| 品番 | TKN35PZ | 品名 | 台付シングル13 (シャワ・整流・寒) (台所) | 1 / 3 |

| 金具補修品注意情報 | | C_0015 |
| 件名 | キッチンスプレー補修部品交換時の注意情報 | |
| 対象製品 | TKN35P TKN35PZ TKN35PE TKN35PEZ | |

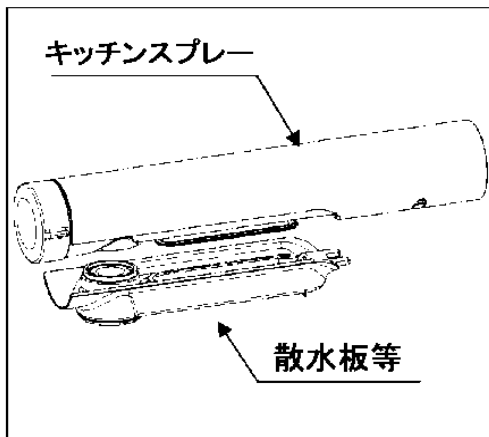
キッチンスプレーは節水効果を向上させた仕様に変更となっているため旧型製品と改良後の補修部品（散水板等）に互換性がなくなっています。
（旧型製品には、改良後の散水板等の補修部品は取り付きません。）

散水板等の補修部品を交換の際は、下記の補足情報を確認の上、補修品を選定してください。

改良後のキッチンスプレーに変更されている場合は、補修部品のみの交換が可能です。

| 旧型キッチンスプレー | 改良後キッチンスプレー |

補修部品単独での交換はできません。
TOTOメンテナンスにご依頼ください。

補修部品単独での交換が可能です。
THC63Aの分解図をご確認ください。
